改善箇所説明図

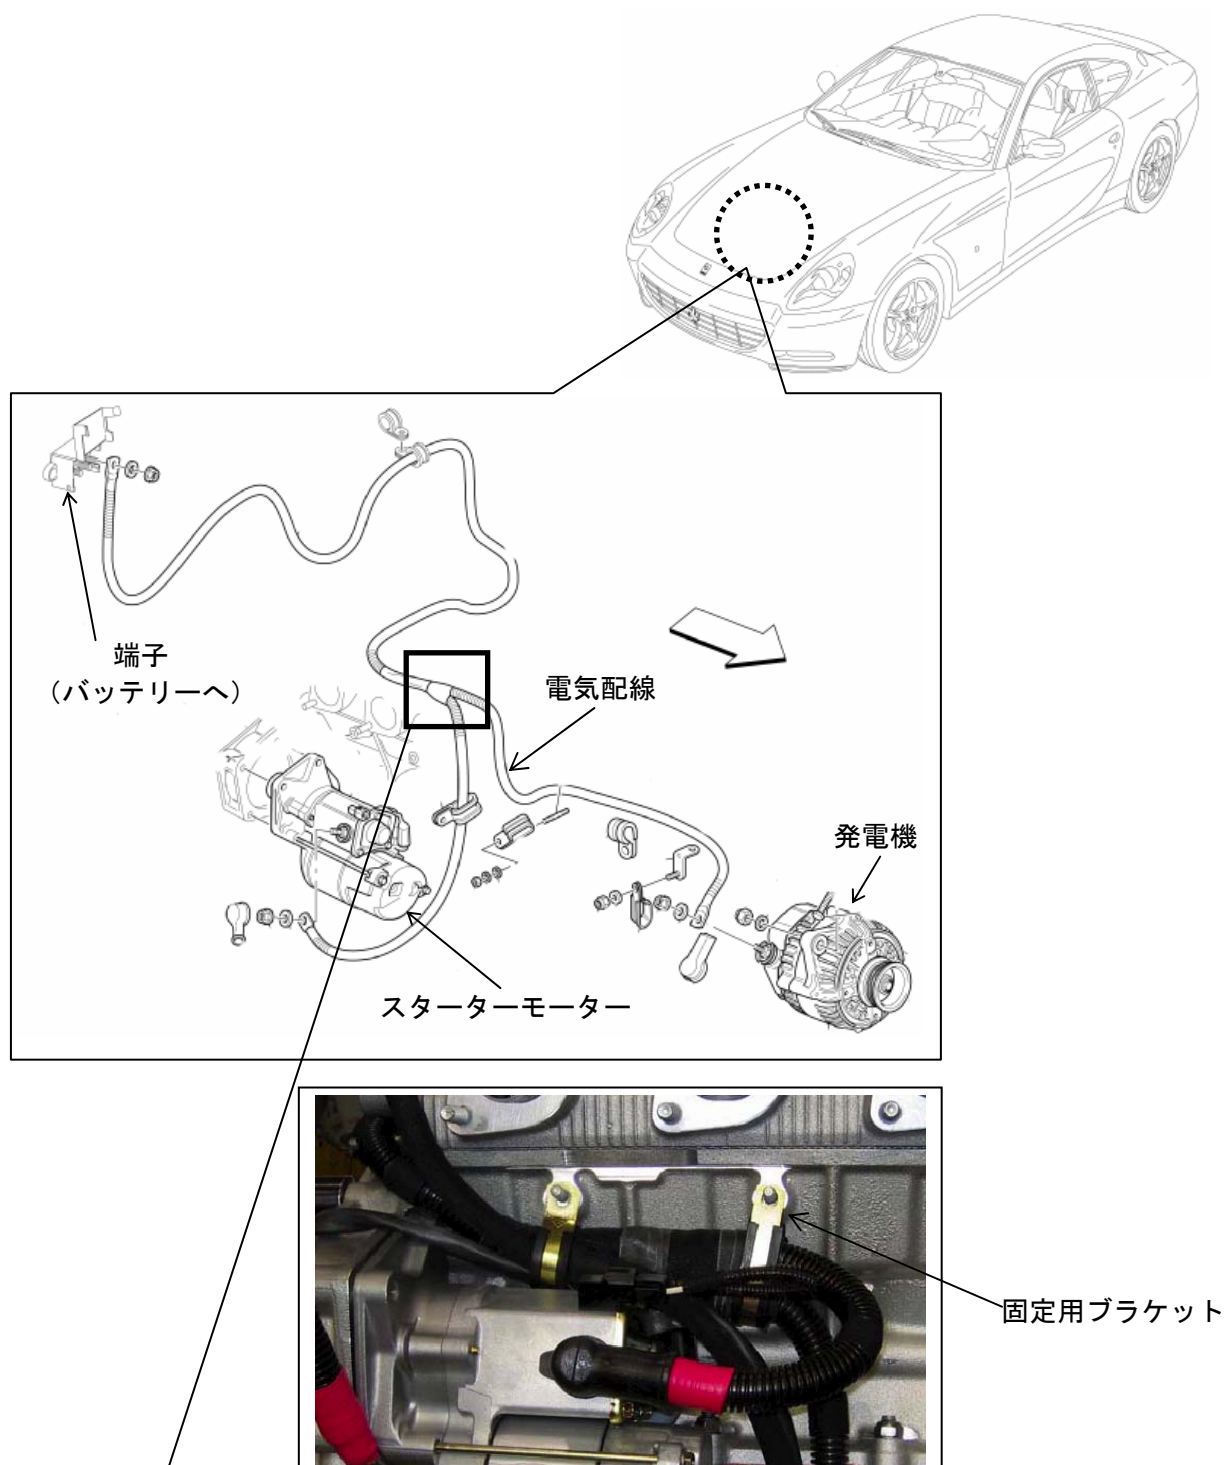
不具合箇所

発電機の電気配線の固定方法が不適切なため、原動機等の振動により当該電気配線の分岐部付近の配線が相互に干渉し、被覆がはがれることがある。そのため、そのままの状態で使用を続けると、当該配線が短絡して焼損し、最悪の場合、火災に至るおそれがある。

改善の内容

全車両、当該電気配線分岐部に保護チューブを取り付け、ブラケットで固定する。なお、配線が損傷している場合には新品に交換する。

識別：作業済みの車両については固定用ブラケットが取り付けられていることによって識別できる。
